Ausgangslage:

Problembeschreibung:

CFW EMV-Consulting AG	Dokument:	Seite 1/3
	Bearbeiter:	Chr. Fischbacher
	Datum:	7. Mai 2003
	Aenderung:

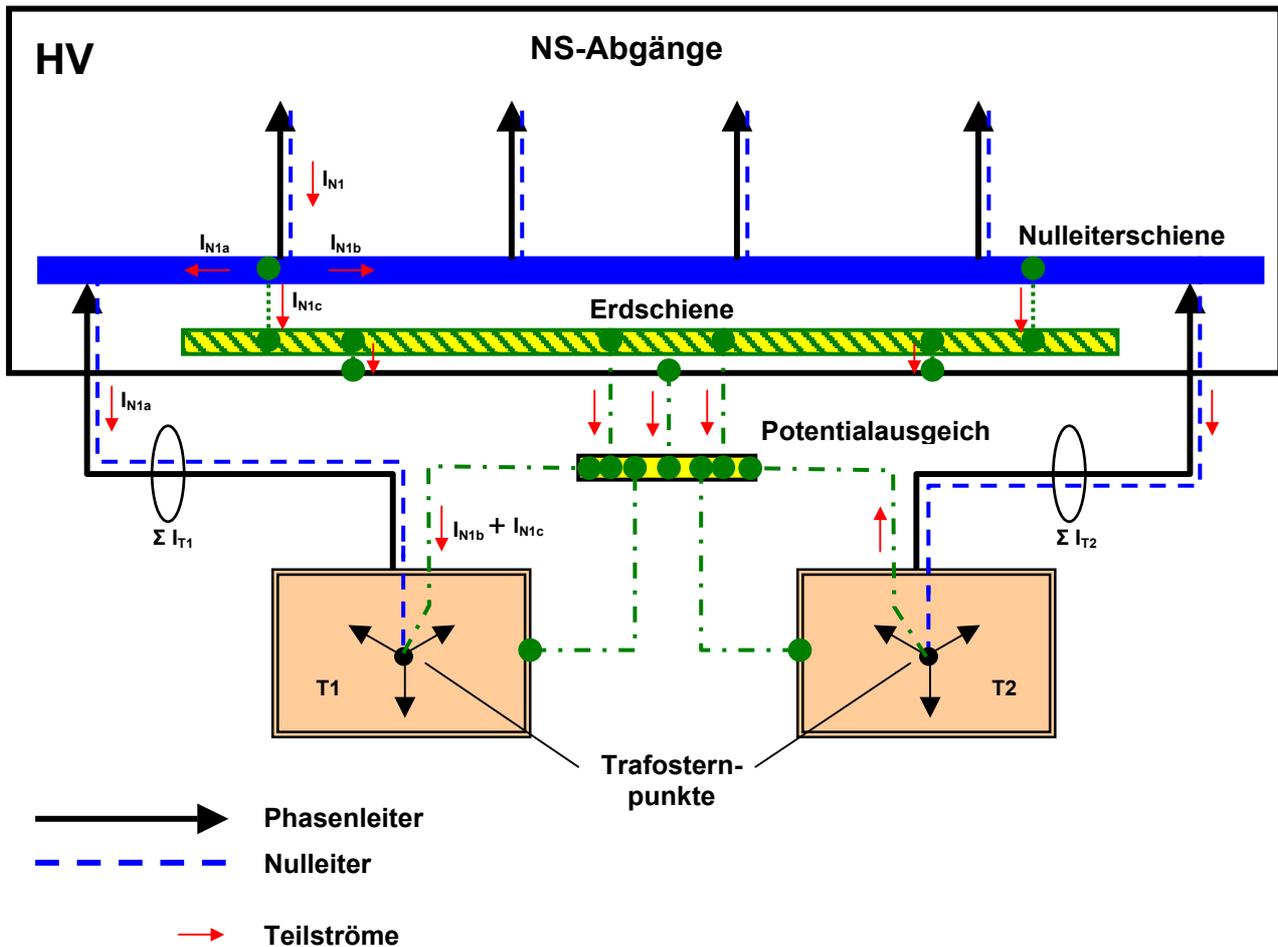
Die Summenströme (ΣI_{T1} , ΣI_{T2}) weichen deutlich von 0 ab, da sich wegen den zusätzlich über den Potentialausgleich geerdeten Sternpunkten der Transformatoren (T1, T2), die Nulleiterströme (I_N) der Verbraucher, über die Nulleiterschiene aufteilen.

Das Beispiel zeigt den Verlauf des Nulleiterstroms vom Abgang 1, in der Annahme, dass der Abgang 1 vom Trafo 1 versorgt wird. Daraus ist ersichtlich, dass sich der Nulleiterstrom I_{N1} aufteilt in die Teilströme I_{N1a} , I_{N1b} und I_{N1c} und sich erst wieder beim Sternpunkt T1 zu I_{N1} addiert. Selbstverständlich gilt dieses Problem für alle NS-Abgänge. Wegen der starren Verbindung zwischen Erdschiene, Nulleiterschiene sowie HV-Gehäuse, teilt sich I_{N1c} zusätzlich auf in eine Vielzahl von Teilströmen I_{NT} .

Dies hat wie schon beschrieben nebst Summenströmen auf den NS Verbindungsleitungen zwischen Trafos und HV, zusätzlich ein EMF-Kompensationsproblem in der HV zur Folge, was ein ungünstigeres Feldbild der HV bewirkt.

Massnahmen (Minimalfall):

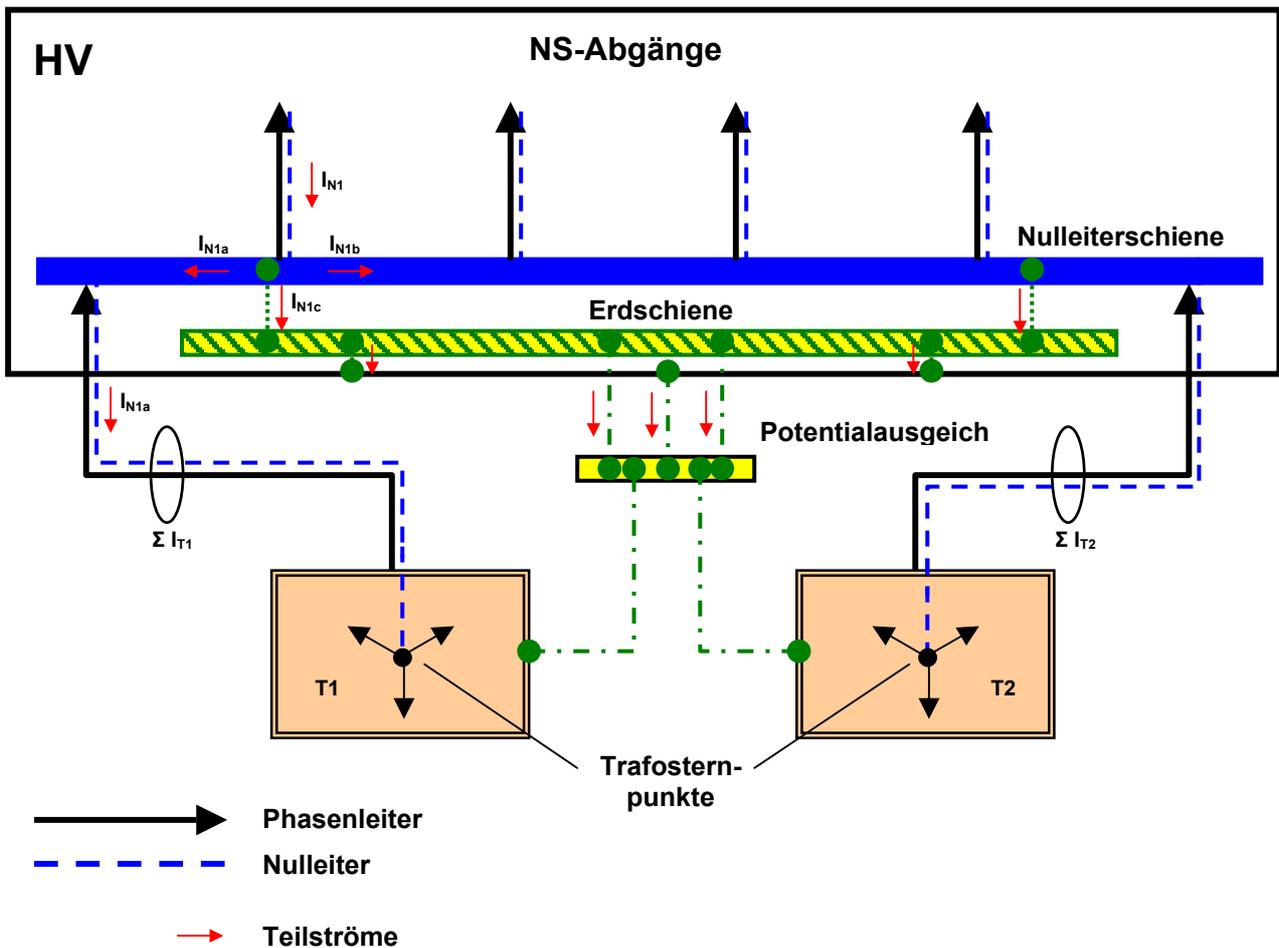
Diese einfache Massnahme verhindert Summenstromprobleme auf den NS-Verbindungen zwischen Trafos und HV. Zudem werden die Teilströme zwischen der Erdschiene und dem Potentialausgleich deutlich reduziert. Allerdings kann diese Massnahme alleine, eine Teilstrombildung zwischen Nulleiterschienen, Erdschiene, HV-Gehäuse sowie Potentialausgleich nicht total verhindern, so dass die EMF-Kompensation der HV weiterhin beeinflusst wird.

1. Die Sternpunktterdungen von T1 und T2 sind unbedingt vom Potentialausgleich zu entfernen.

Massnahmen (Idealfall):

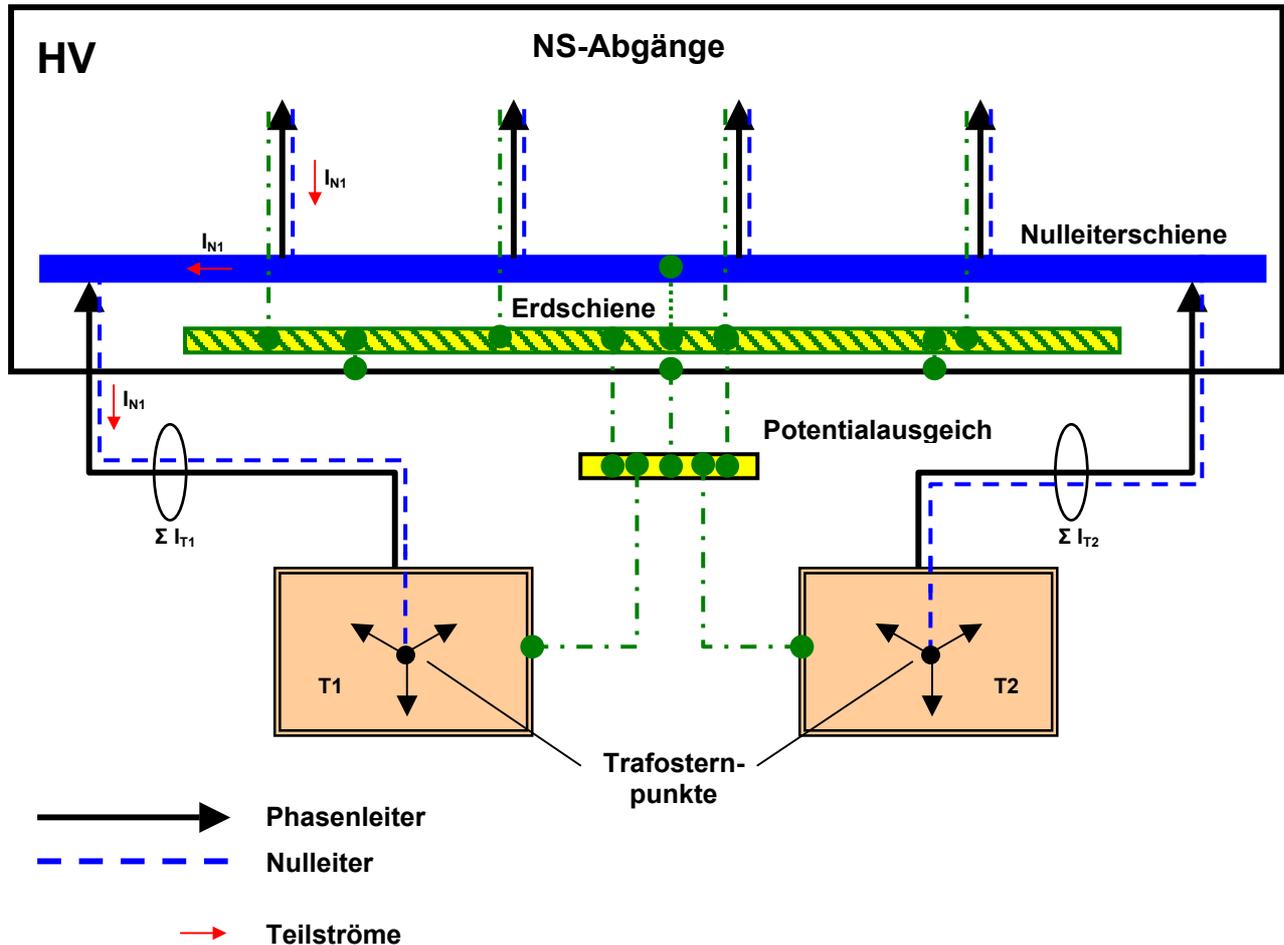
Mit diesen Massnahmen verschwinden **alle** Summenstromprobleme sowie **alle** Nulleiter-Teilstromprobleme!

NISV-mässig die Ideallösung!

1. Die Sternpunkterdungen von T1 und T2 sind unbedingt vom Potentialausgleich zu entfernen.
2. Nulleiterschiene und Erdschiene dürfen **nur an einer Stelle** verbunden werden, die Erdschiene darf jedoch mehrfach mit dem Kastengehäuse, bzw. mit dem Potentialausgleich verbunden sein.
3. Alle HV-Abgänge müssen mit TN-S verkabelt sein.
